SB, 310/315 Amarrage amélioré - Publication du logiciel MSW 6.04, Husqvarna Automower® 310, 315, 2016-04

Husqvarna Automower® 310/315.

160100001 - 161401142.

Figure 1

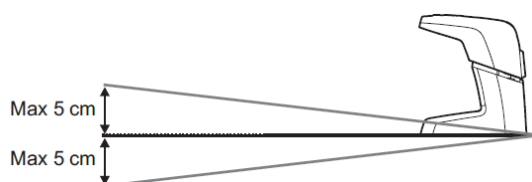
1. Il est avant tout nécessaire de confirmer que la station de charge est placée sur un sol complètement plat et horizontal. La station de charge ne doit pas être inclinée ou pliée. Cela permettra de résoudre la plupart des cas. Consultez les images ci-dessous dans le Manuel de l'opérateur indiquant la pente maximale (figure 1) et un exemple de station de charge pliée (figure 2).

Figure 3 : Risque potentiel de problème d'amarrage

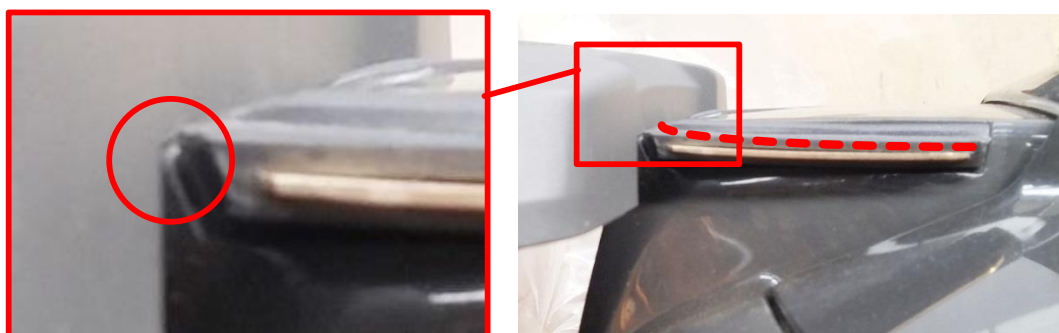
3. Si le problème persiste toujours, vérifiez que les plaques de charge sur le robot tondeuse sont plates et alignées avec la partie supérieure du corps du robot. Il se peut que les plaques de charge pliées posent un problème d'amarrage. S'il n'y a aucun problème d'amarrage, il n'y a aucune raison de remplacer les plaques de charge.
